Évaluation environnementale – Étude d'impact

Mémoire en réponse à l'avis de l'Autorité Environnementale

PROJET D'UN PARC D'ACTIVITE MIXTE – 3 RUE TOUSSAINT CATROS – LE HAILLAN (33)

Projet	Projet d'un parc d'activité mixte – 3 Rue Toussaint Catros – Le Haillan (33)
Maître d'Ouvrage	ALESRAA LE HAILLAN
Assistance maîtrise d'ouvrage	CBRE Design & Project
Document	Réponse à l'avis de l'Autorité Environnementale
Version	Octobre 2019

Figure 1 : Plan masse du projet (Source : Agence Franc Architectes, 2019)

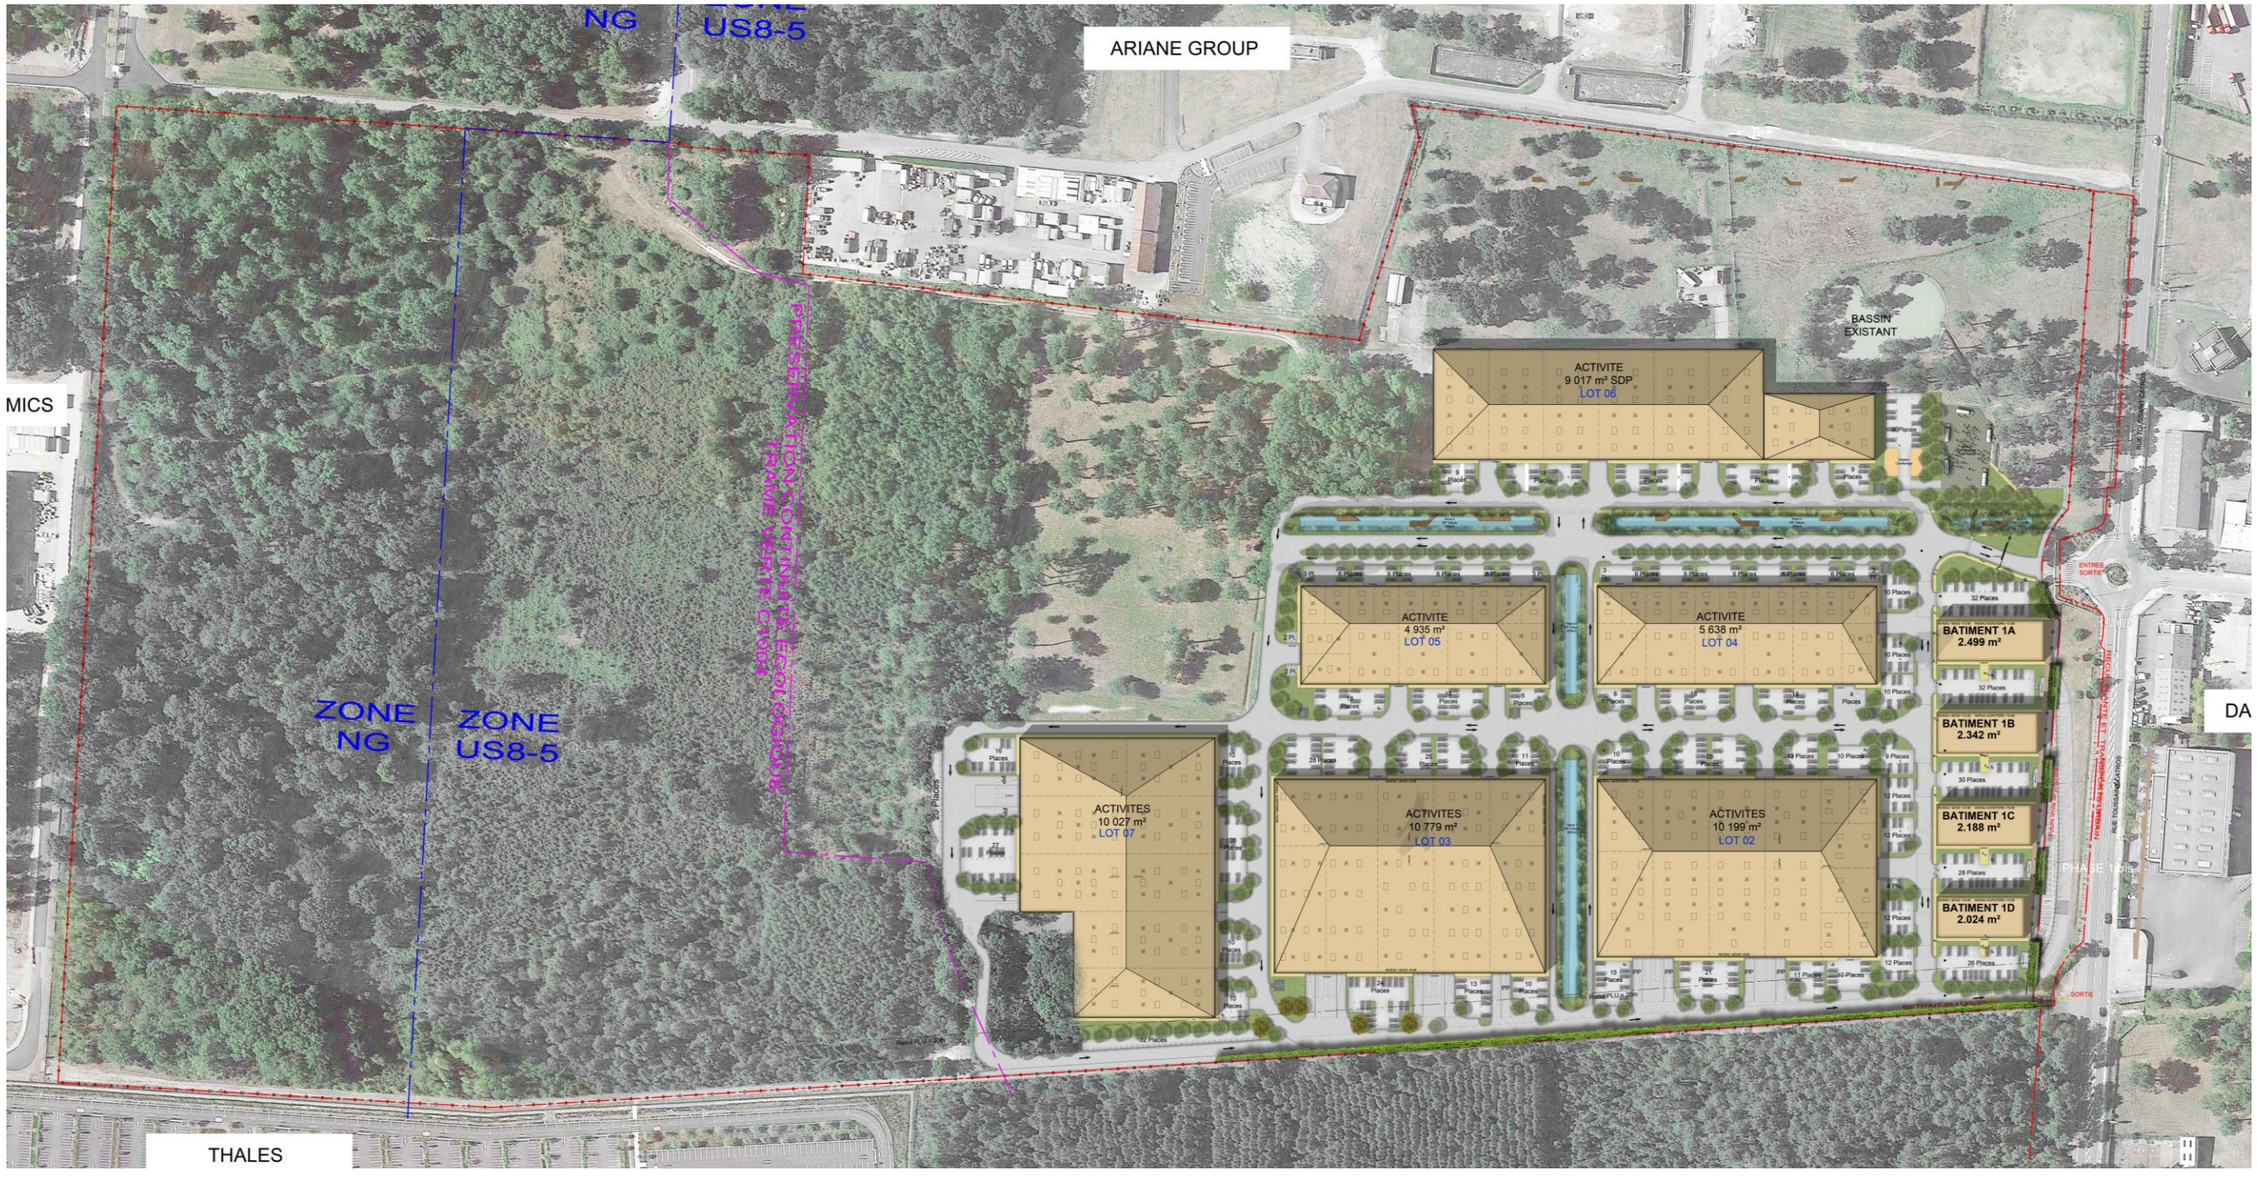
La prise en compte de ces remarques a entrainé des modifications sur le projet initial.

Suite à l'avis délibéré de la Mission Régionale d'Autorité environnementale de la région Nouvelle-Aquitaine sur le projet, celui-ci présente une évolution de son implantation en prenant en compte la totalité des commentaires de la MRAe.

Cette partie permet de présenter la nouvelle implantation du projet afin d'éviter au maximum les enjeux environnementaux.

Désormais, les bâtiments projetés se composent de :

- Locaux d'activités : 53 544 m^2 en RDC et 2 758 m^2 en mezzanine;
- Locaux de bureaux : 6 104 m^2.

Le projet est composé de 10 bâtiments dont 6 bâtiments d'activité et 4 bâtiments à dominante de bureaux.

Figure 4 : Continuités écologiques extraites du PLU (PLU Bordeaux Métropole)

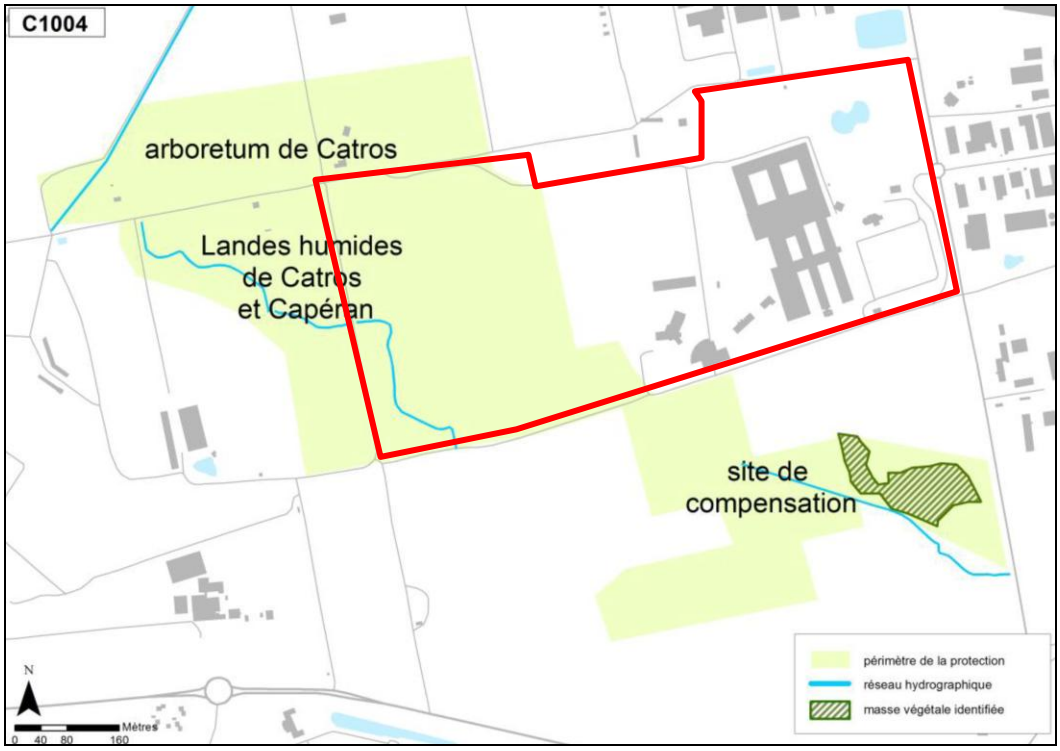
La MRAe considère qu'il y aurait lieu de fournir une cartographie représentant les différentes continuités écologiques du secteur. La préservation de ces continuités entre les différents espaces naturels au sein du site et avec les espaces naturels environnants (notamment la zone de compensation Thalès au sud) constitue un enjeu fort.

L'emprise des bâtiments a été réfléchie en prenant en compte le périmètre de protection des continuités écologiques présent dans le PLU de Bordeaux Métropole. La volonté de préserver les continuités écologiques a fait partie de la réflexion sur les bâtiments projetés.

Dans l'étude d'impact, la prise en compte du corridor n'apparaissait pas comme un enjeu fort, néanmoins, le corridor présent dans le PLU a été pris en compte dans le développement du projet et plus important encore, il respectait le périmètre de protection.

Après différents échanges et avis sur le dossier, le périmètre de protection semble ne pas être suffisant pour la préservation de cette continuité écologique. Les bâtiments projetés ont été réduits afin de préserver au mieux possible cette continuité écologique (cette partie est développée au chapitre 4.2).

Figure 9 : Plan masse du projet déposé pour observation (Source : AGENCE FRANC ARCHITECTES, 2019)

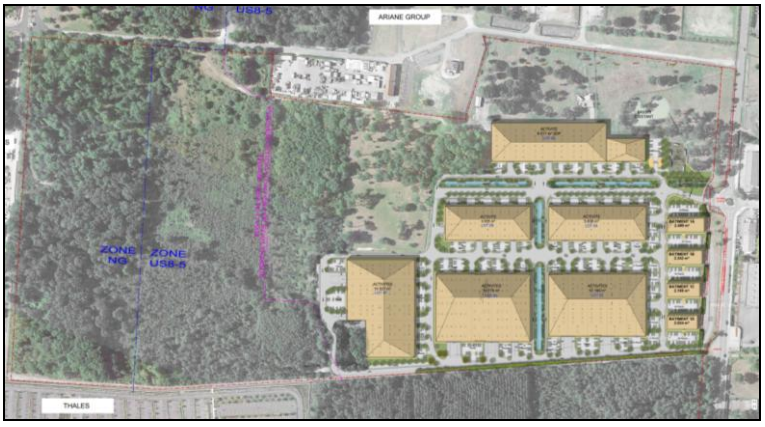
La MRAe note que les incidences résiduelles du projet sur le milieu naturel restent dès lors conséquentes tant sur les secteurs à enjeux que sur les continuités écologiques. La MRAe recommande d'approfondir l'évitement des secteurs sensibles.

Deux corridors sont présents sur le terrain d'étude, un au sud du site et un au nord. Afin de préserver la fonctionnalité des corridors, l'emprise des bâtiments a été réduite et des mesures sont mises en place afin de préserver et développer les fonctionnalités de ces corridors écologiques.

En effet, entre la figure 8 et la figure 9, la partie située au nord-ouest du projet a été considérablement réduite. Puis entre les figures 9 et 10, l'emprise des bâtiments a été réduite sur la partie nord-ouest et la partie sud-ouest des bâtiments projetés.
